**GMINA ŁUKÓW**  
21-400 Łuków, ul. Świderska 12  
Regon 711582440, NIP 8251997986

Znak postępowania: **PI.271.1.24.2025**

**dotyczy:** postępowania prowadzonego w trybie podstawowym na zadanie inwestycyjne pn. „**Poprawa efektywności energetycznej szkół na terenie Gminy Łuków**”.

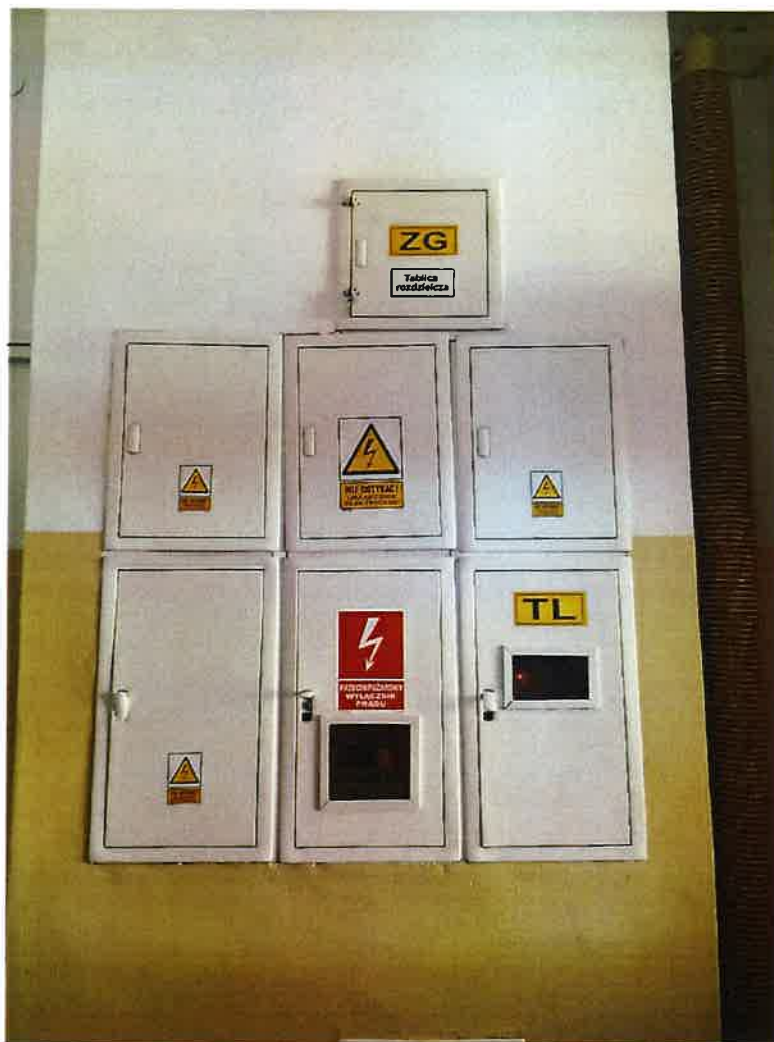
5. Projekt inst. Elektrycznej dla szkoły w Strzyżewie przewiduje demontaż rozdzielnic głównej oraz 8 szt. innych rozdzielnic i zgodnie z zapisami projektu w ich miejsce montaż obudów RWN 5x36. Proszę o wyjaśnienie tego zapisu. Czy chodzi o demontaż 8 sztuk rozdzielnic i wybudowanie jednej głównej rozdzielnicy? Czy może należy wymienić wszystkie rozdzielnice?

Zgodnie z zapisami, każdy oferent powinien dokonać wizji lokalnej na obiekcie celem zapoznania się z zakresem robót. Odnośnie wymiany tablic 8 szt. dokładnie zostało to opisane w punkcie 3. Tablice rozdzielcze. Wymianie podlega tylko rozdzielnia główna składająca się z 8 małych rozdzielni. W załączeniu zdjęcie.
